AUTORITA' DI BACINO INTERREGIONALE DEL FIUME MAGRA

Oggetto: trasmissione atto n. 724 del 20.09.11, recante “Approfondimento del quadro conoscitivo, settore geomorfologico. Approvazione modifiche alla Tav. 3 “*Carta della pericolosità geomorfologica*”, Sezioni 248010-248020-248030-248040-248050-248060-248070-248080-248110-248120-248160, di cui all’art. 4 NdA PAI, ai sensi dell’art. 12 comma 4 e 5 con le modalità di cui all’art. 43 comma 3 lett. a) punto 1 e lettera c) Indizione delle opportune forme di pubblicità.

Modifiche e integrazioni agli elaborati cartografici di cui all'art. 4 NdA DCI 180/06 ai sensi dell'art. 12 comma 4 e con le modalità di cui all'art. 43 comma 3 lett. a) punto 1 e lettera c) Approfondimento quadro conoscitivo – Nuove aree a pericolosità geomorfologica media PG2 nelle Sez. 248010 della Tav. 3 – Comune di Vernazza. Stralcio 1 di 1

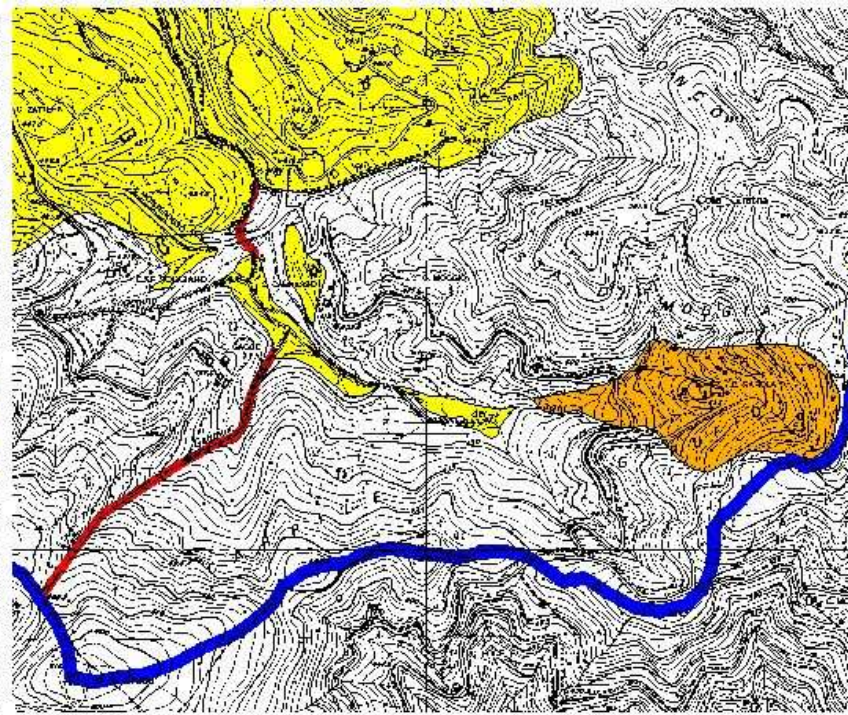
Si comunica che il Comitato Tecnico di questa Autorità di Bacino, nella seduta del 20.09.11, ha approvato l’approfondimento alla cartografia di PAI di cui in oggetto, riguardante l’inserimento di alcune nuove aree classificabili a “Pericolosità geomorfologica media – PG2” in quanto perimetrate come “coltri detritiche” nel territorio di codesto Comune ricadente nel Foglio 248 della Nuova carta Geologica d’Italia.
